Bijlage 2a

Hierbij mail ik u namens het Ministerie van Defensie een reactie in het kader van het wettelijk vooroverleg op het voornemen tot realisatie van het Windpark Caprice.

Van: Gemeente Lingewaard -[redacted]
Verzonden: donderdag 19 december 2019 17:57
Aan: Gemeente Lingewaard -[redacted]
Onderwerp: Windpark Caprice, Scherpekamp 3 Angeren

**Bijlage 8.4 bij de Regeling algemene regels ruimtelijke ordening**
Kaart radarstations en radarverstoringsgebieden

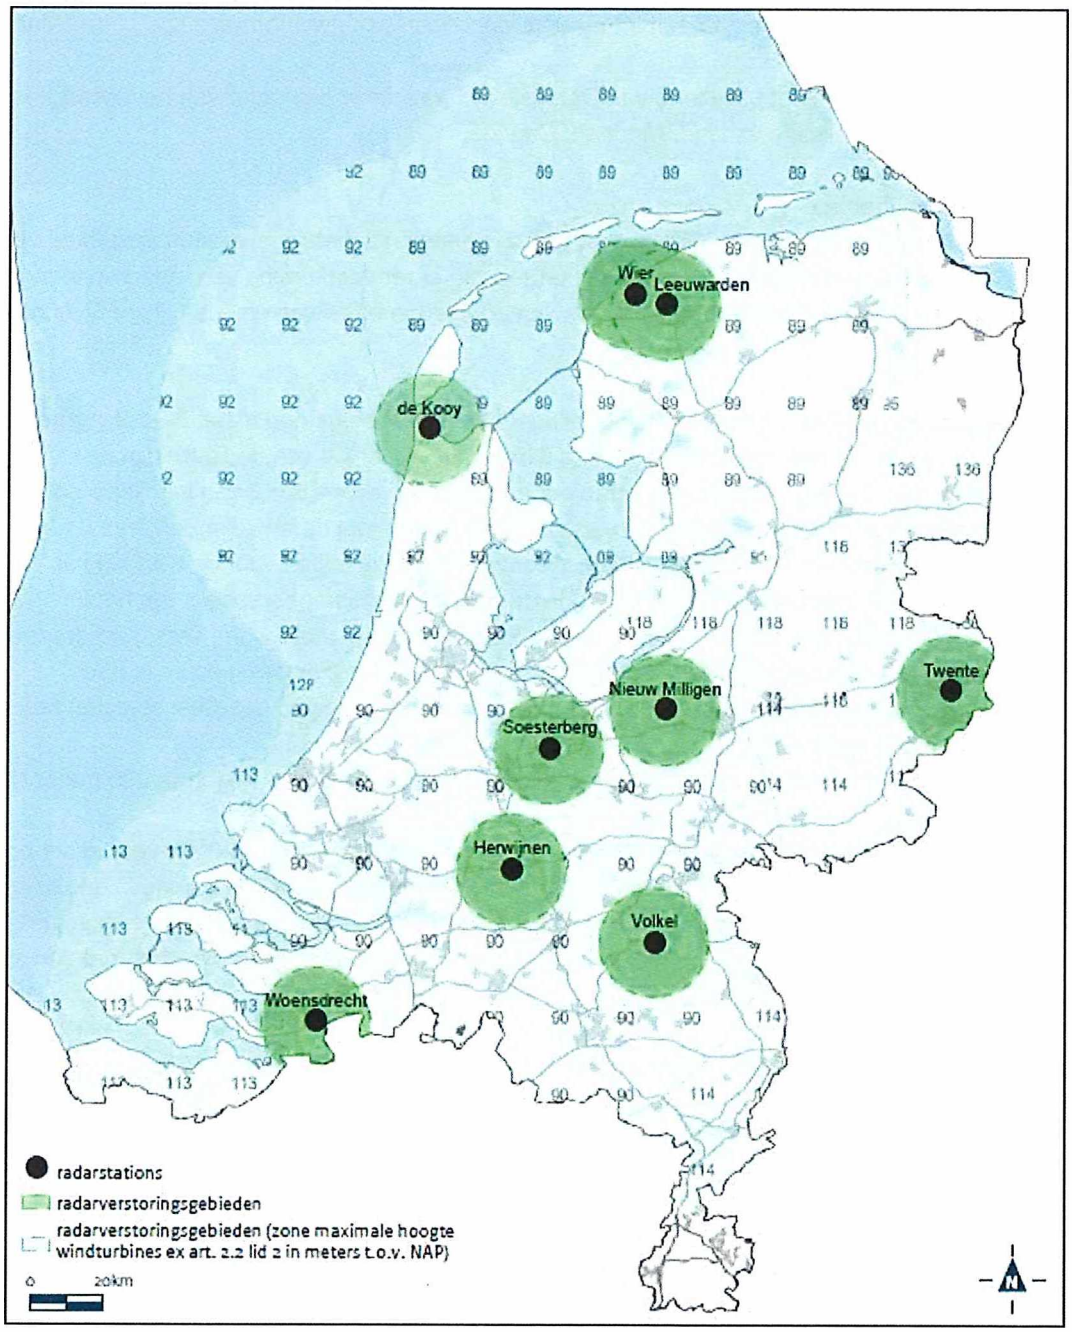
Radarverstoringsgebied
De locatie van het voorgenomen Windpark Caprice is gelegen in het radarverstoringsgebied van de radar van het Radarstation Herwijnen. In verband hiermee zijn er ter voorkoming van radarverstoring beperkingen van toepassing voor de bouw van hoge gebouwen en overige bouwwerken (zie bijlage Overzicht radarzones 2019).

De bouwbeperkingen binnen het radar-verstoringsgebied zijn vastgelegd in het Besluit (Barro) en de Regeling algemene regels ruimtelijke ordening (Rarro). In artikel 2.4 van de Rarro zijn de radarverstoringsgebieden beschreven, waarvoor op basis van artikel 2.6.9 van het Barro bouwhoogte-beperkingen gelden in verband met radarverstoring. Tezamen met de artikelen 2.5 en 2.6 geeft dit artikel het regime om te beoordelen of er sprake is van onaanvaardbare gevolgen voor de werking van de radar. Het doel van dit regime is om zeker te stellen dat de defensieradars een goed beeld van het luchtruim – en van wat daar vliegt- behouden en dat dit beeld niet in onaanvaardbare mate wordt verstoord door hoge objecten. Met het oog hierop kunnen op grond van artikel 2.6.9 van het Barro hoge objecten in een radarverstoringsgebied slechts worden toegestaan nadat is aangetoond dat deze objecten het radarbeeld niet ontoelaatbaar verstoren.

Voor deze locatie geldt hierbij een toetsingsverplichting voor windmolens hoger dan 90 meter NAP.

Daarbij wil ik u adviseren de in de nota genoemde toetsing i.v.m. de radarverstoring zo spoedig mogelijk uit te laten voeren, zodat duidelijkheid kan worden verkregen over het vervolg.
